Oggetto: Valutazione di Impatto Ambientale Collegamento stabile tra la Sicilia e la Calabria
(C.U.P. C41C23002750005) – Codice procedura ID 11169

I sottoscritti **Giacomo Calzavara, Gaetana Rita Mendolia, Davide Fidone, Maria Catalano**
presentano le seguenti osservazioni in merito alle integrazioni al progetto sopra indicato.

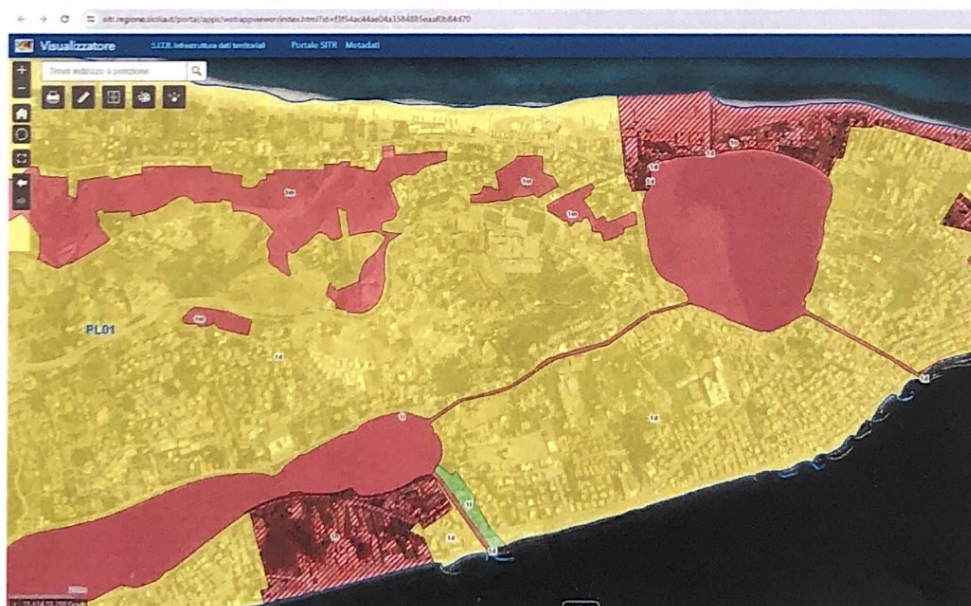
In tale "approfondimento" (pagg. 9-11 della RELAZIONE DI RISPOSTA ALLE RICHIESTE DI INTEGRAZIONE DEL MIC) il proponente conferma l'interferenza del progetto con numerosi regimi normativi del vigente Piano paesaggistico (tra cui, per l'appunto, i regimi "1d" e "1m"), come si evince dalla cartografia prodotta dal proponente, sebbene di scarsa risoluzione, di cui si riporta uno stralcio:

Tuttavia, se da un lato il proponente conferma, mediante specifiche cartografie, le interferenze del progetto con i regimi normativi "1d" e "1m" (interferenze peraltro già ammesse nella Sintesi non tecnica), dall'altro lato il cosiddetto "approfondimento" non affronta le specifiche prescrizioni vigenti in tali regimi, che, come già evidenziato nelle osservazioni dei cittadini, di fatto vietano la realizzazione del progetto in questione.

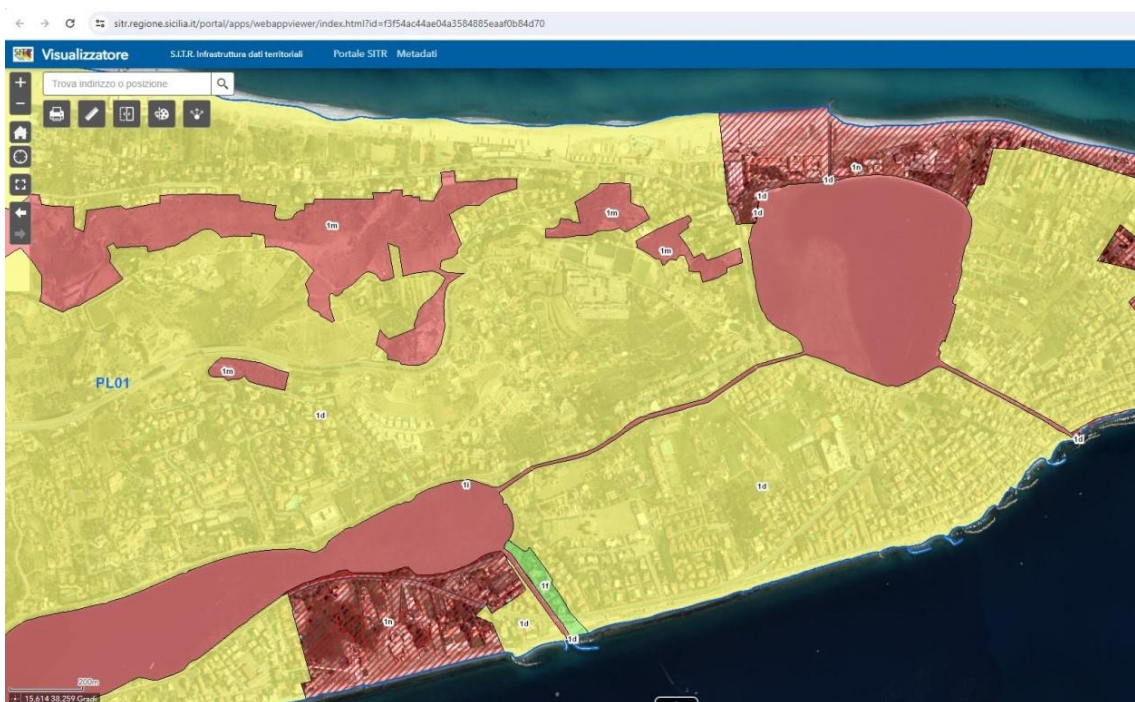
In tale "approfondimento" (pagg. 9-11 della RELAZIONE DI RISPOSTA ALLE RICHIESTE DI INTEGRAZIONE DEL MIC) il proponente conferma l'interferenza del progetto con numerosi regimi normativi del vigente Piano paesaggistico (tra cui, per l'appunto, i regimi "1d" e "1m"), come si evince dalla cartografia prodotta dal proponente, sebbene di scarsa risoluzione, di cui si riporta uno stralcio:

Tuttavia, se da un lato il proponente conferma, mediante specifiche cartografie, le interferenze del progetto con i regimi normativi "1d" e "1m" (interferenze peraltro già ammesse nella Sintesi non tecnica), dall'altro lato il cosiddetto "approfondimento" non affronta le specifiche prescrizioni vigenti in tali regimi, che, come già evidenziato nelle osservazioni dei cittadini, di fatto vietano la realizzazione del progetto in questione.

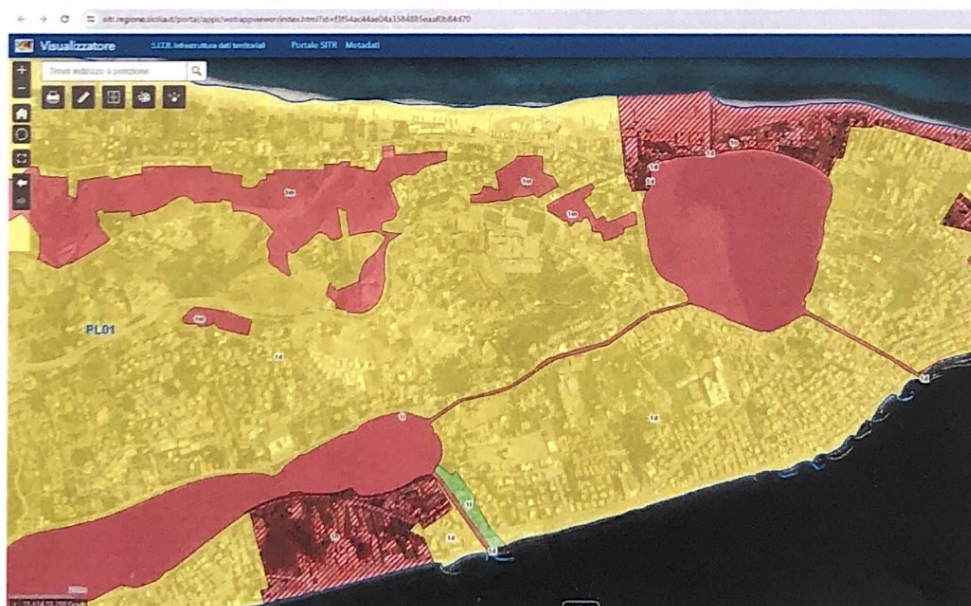
In tale "approfondimento" (pagg. 9-11 della RELAZIONE DI RISPOSTA ALLE RICHIESTE DI INTEGRAZIONE DEL MIC) il proponente conferma l'interferenza del progetto con numerosi regimi normativi del vigente Piano paesaggistico (tra cui, per l'appunto, i regimi "1d" e "1m"), come si evince dalla cartografia prodotta dal proponente, sebbene di scarsa risoluzione, di cui si riporta uno stralcio:

Tuttavia, se da un lato il proponente conferma, mediante specifiche cartografie, le interferenze del progetto con i regimi normativi "1d" e "1m" (interferenze peraltro già ammesse nella Sintesi non tecnica), dall'altro lato il cosiddetto "approfondimento" non affronta le specifiche prescrizioni vigenti in tali regimi, che, come già evidenziato nelle osservazioni dei cittadini, di fatto vietano la realizzazione del progetto in questione.

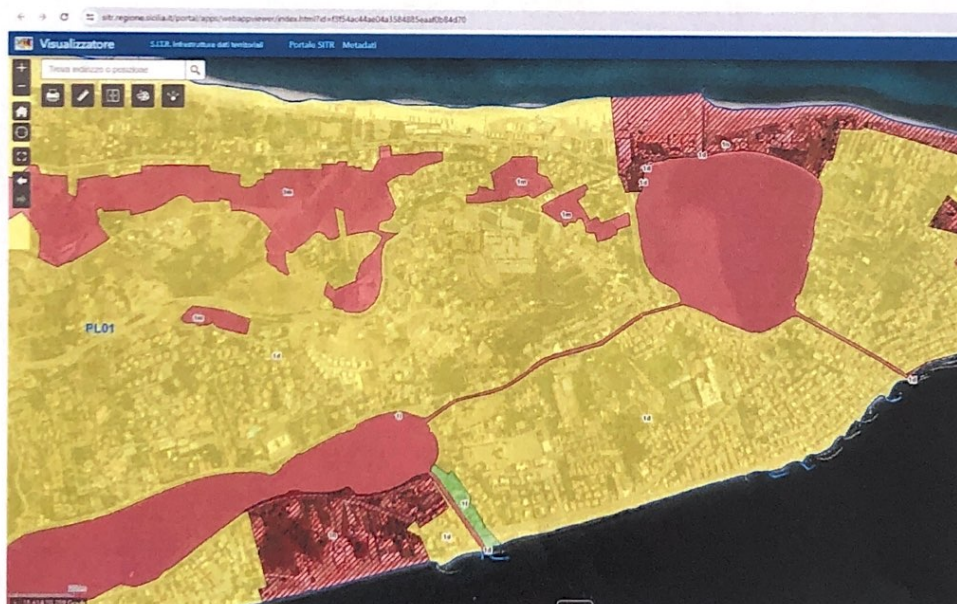
In tale "approfondimento" (pagg. 9-11 della RELAZIONE DI RISPOSTA ALLE RICHIESTE DI INTEGRAZIONE DEL MIC) il proponente conferma l'interferenza del progetto con numerosi regimi normativi del vigente Piano paesaggistico (tra cui, per l'appunto, i regimi "1d" e "1m"), come si evince dalla cartografia prodotta dal proponente, sebbene di scarsa risoluzione, di cui si riporta uno stralcio:

Tuttavia, se da un lato il proponente conferma, mediante specifiche cartografie, le interferenze del progetto con i regimi normativi "1d" e "1m" (interferenze peraltro già ammesse nella Sintesi non tecnica), dall'altro lato il cosiddetto "approfondimento" non affronta le specifiche prescrizioni vigenti in tali regimi, che, come già evidenziato nelle osservazioni dei cittadini, di fatto vietano la realizzazione del progetto in questione.
